FIRDAKRAFT AS

Vår ref.: 202506002-8 Oppgi ved kontakt

NVE vurderer Insteelvane kraftverk i Bremanger kommune, Vestland fylke som ikkje konsesjonspliktig

Figur 5. Bilete som viser berekna auke i vassdekt areal. Henta ifrå vedlegget til førespurnaden.

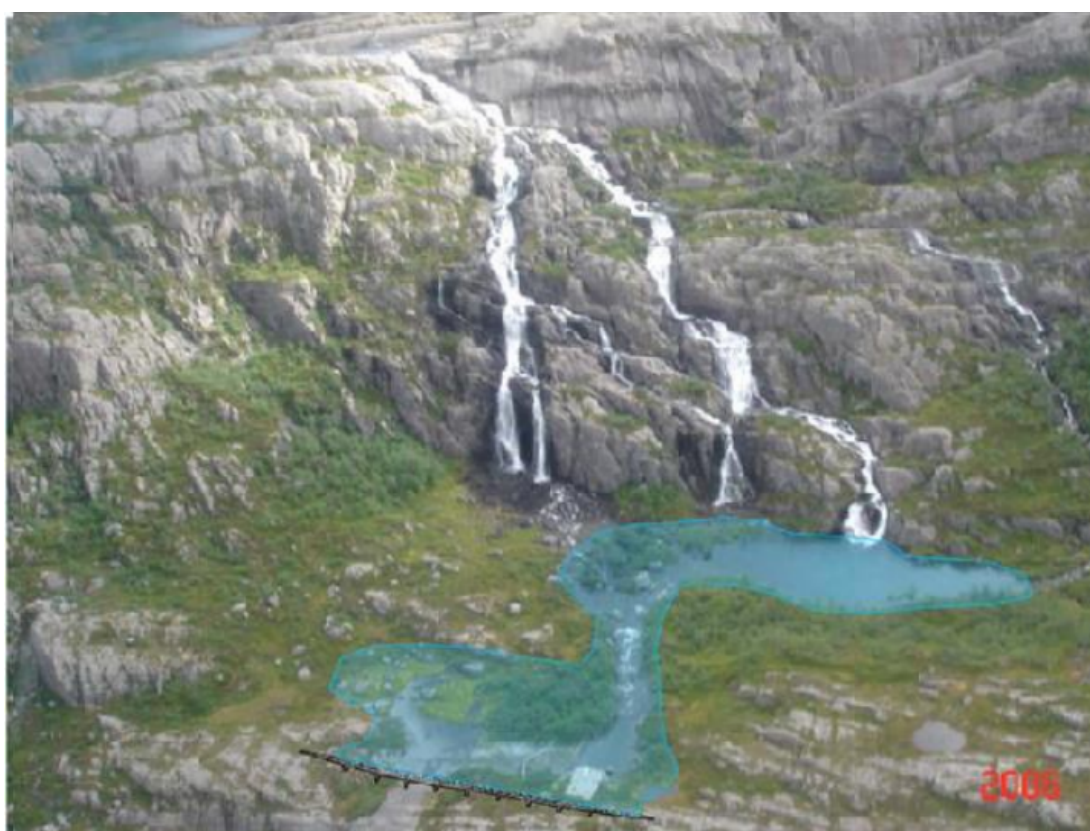
Den største verknaden for landskapet vil vere auken i vassdekt areal i samband med ny sperredam. Elvelandskapet ned mot inntaksdammen kjenneteiknast av ei trinnvis nedtrapping mot sjøen, der elva skaper små sjøar på kvart enkelt trinn. Mellom trinna finst fleire mindre fossar, som bidreg til landskapsopplevinga. Vi vurderer at tiltaket i vassdraget ikkje vil påføre verknader i landskapet som er til nemneverdig skade eller ulempe i høve dagens situasjon, som allereie pregast av slike små vasspegel.
